15 juin 2026

DE VOS ATTENTES AUX PREMIÈRES
ESQUISSES D'AMÉNAGEMENT

ATELIER n°2

SEIGNOSSE

PLAN DE MASSE FINAL

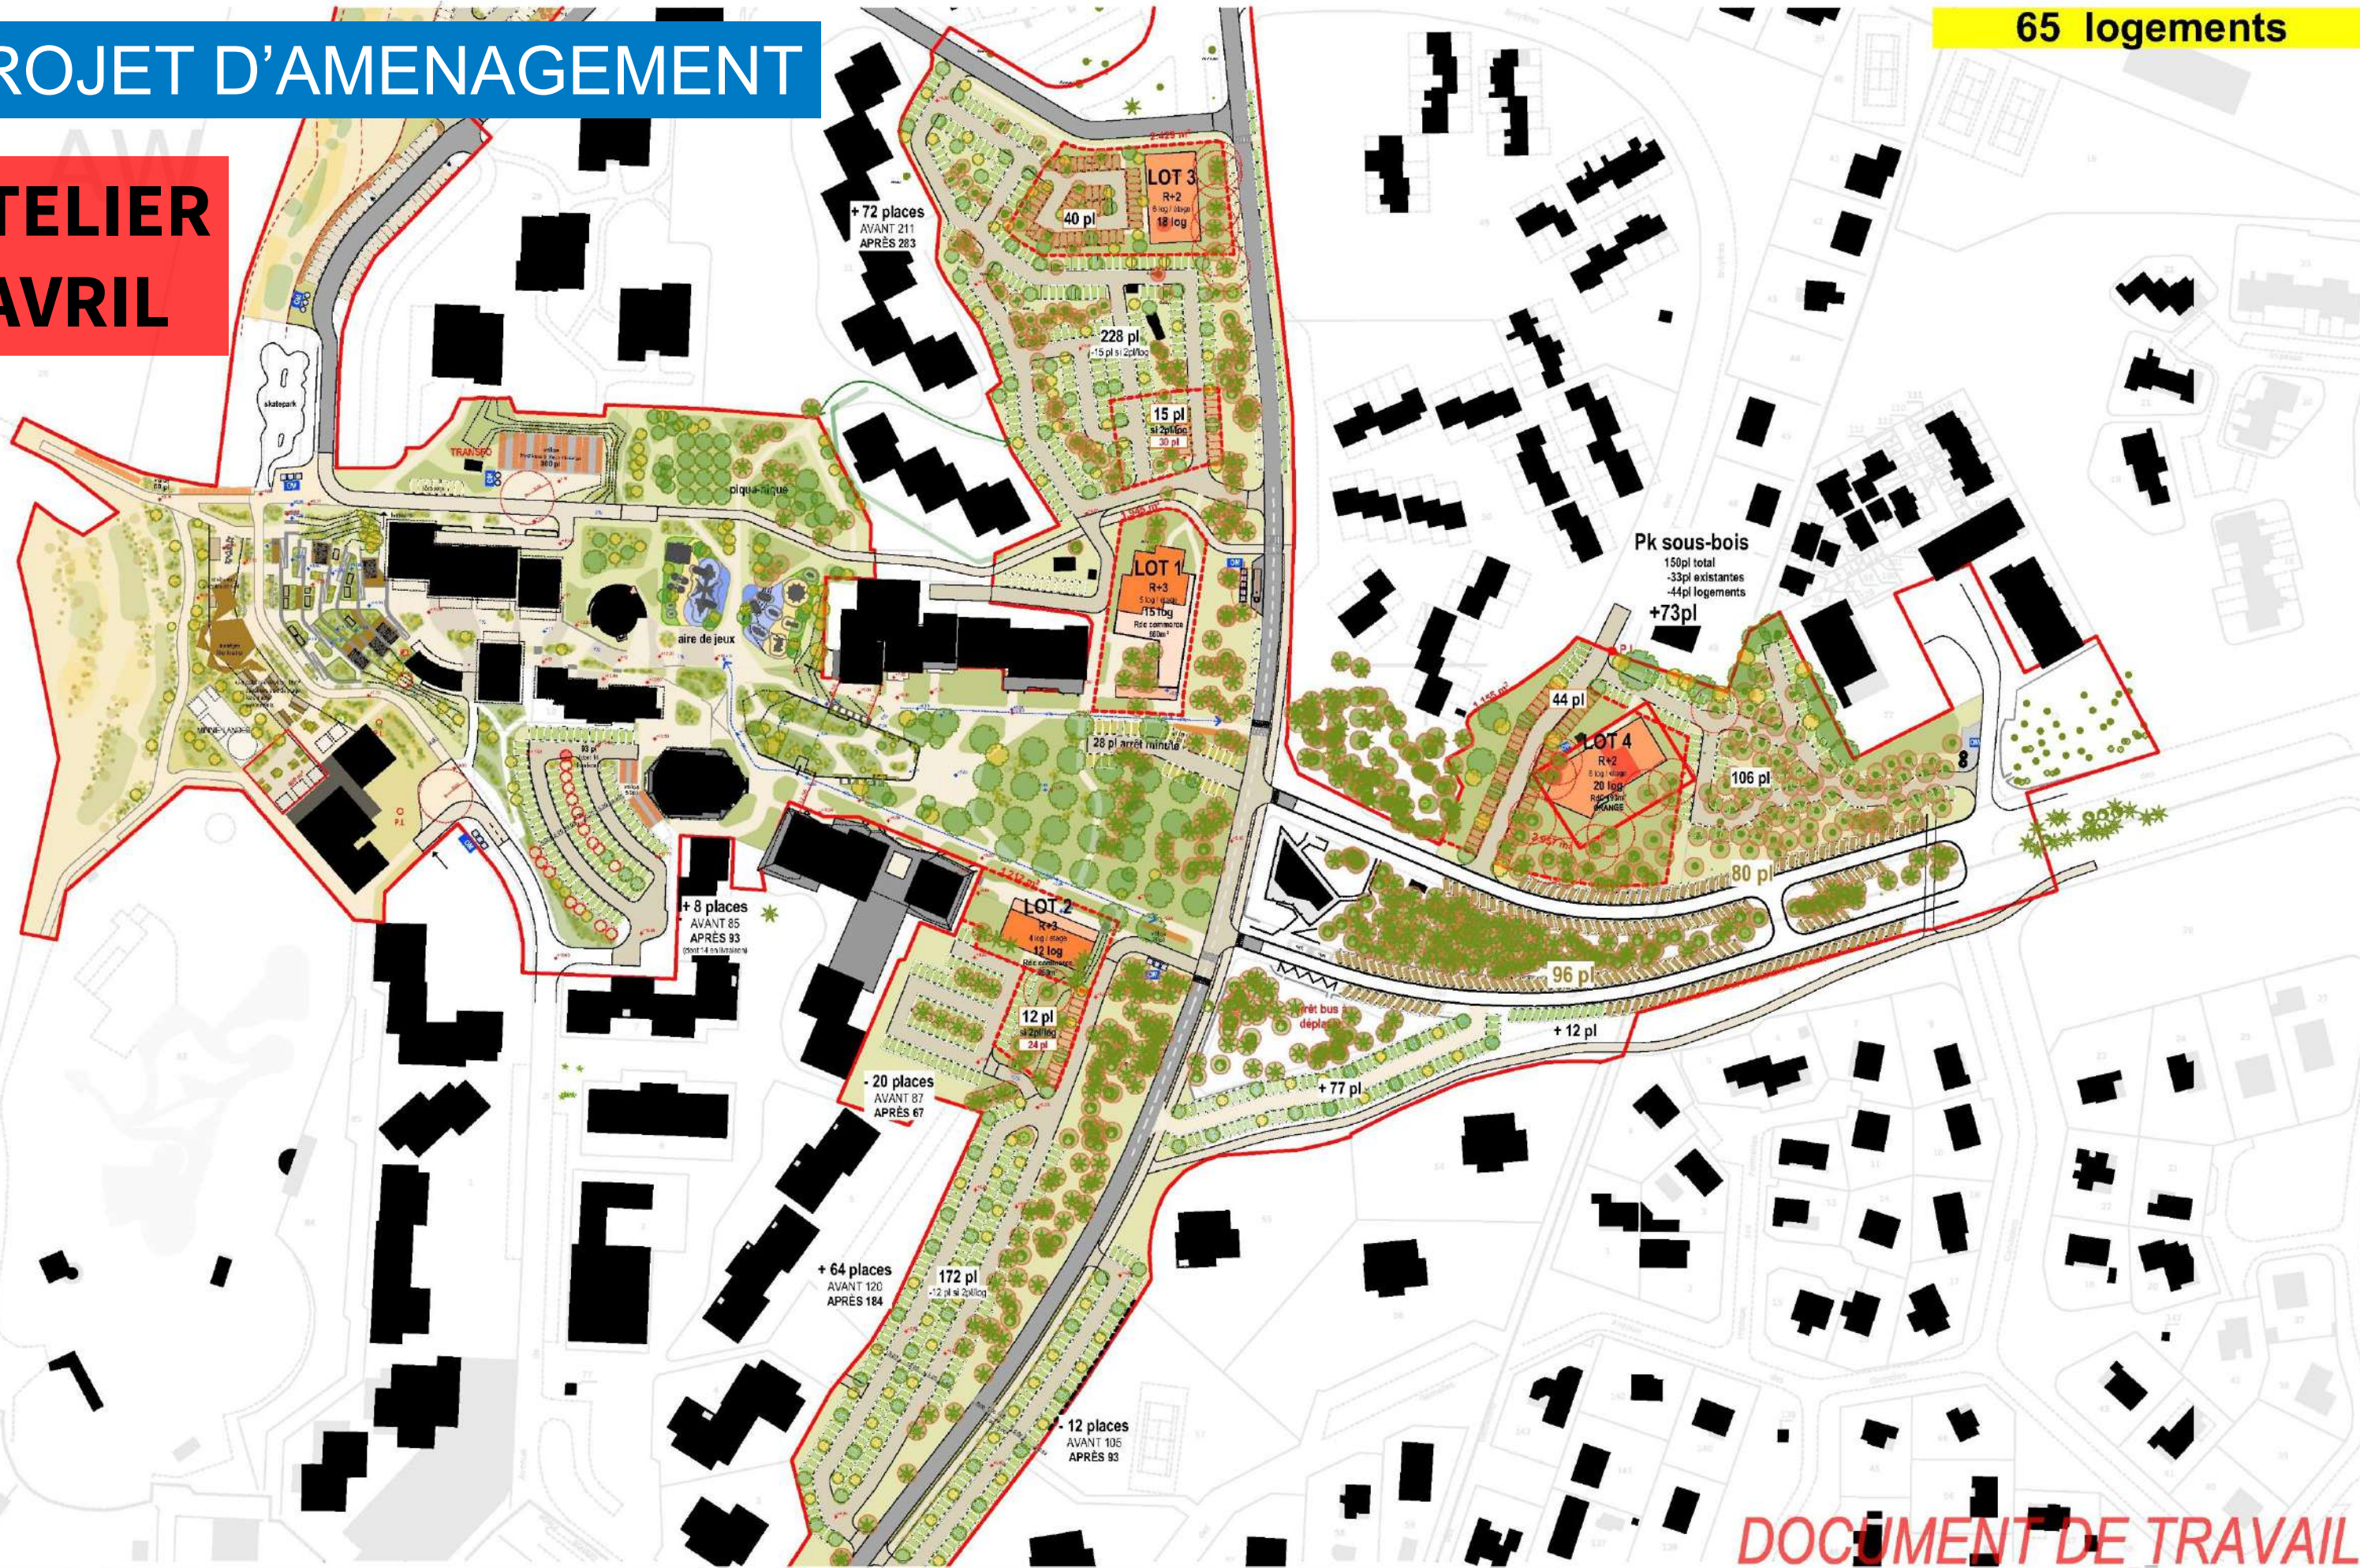
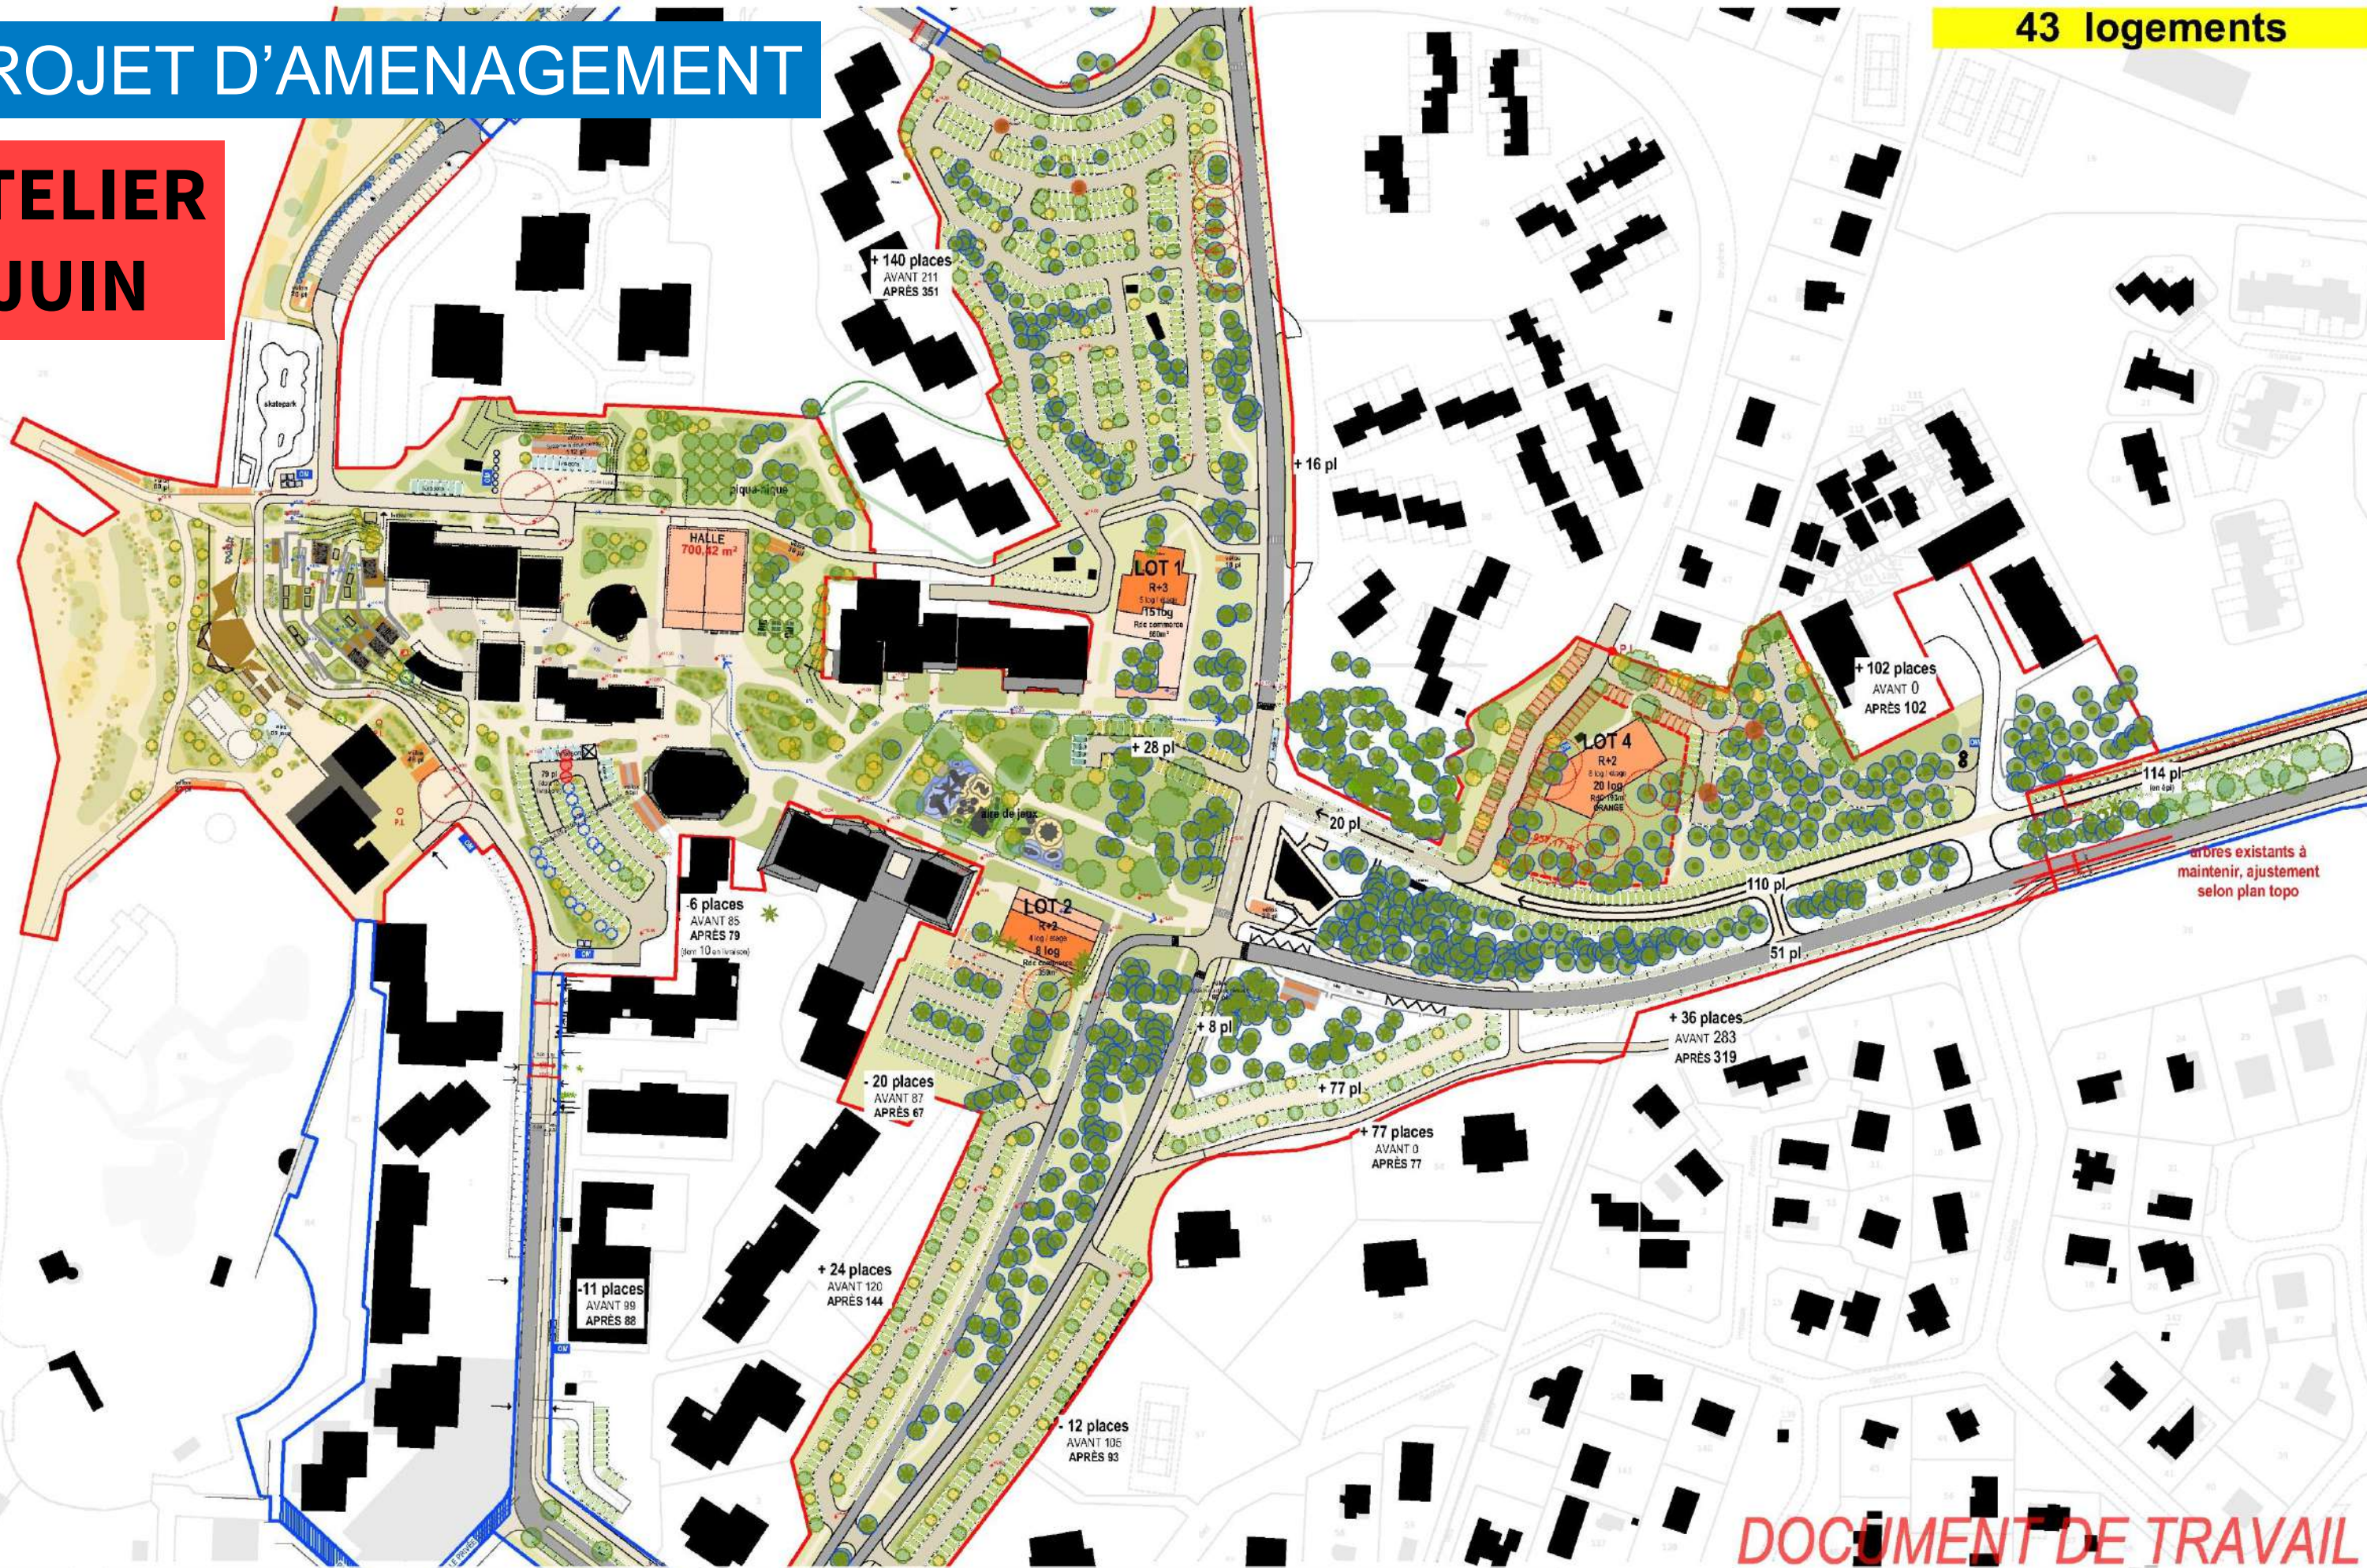
ATELIER
AVRIL

65 logements

43 logements

ATELIER
JUN
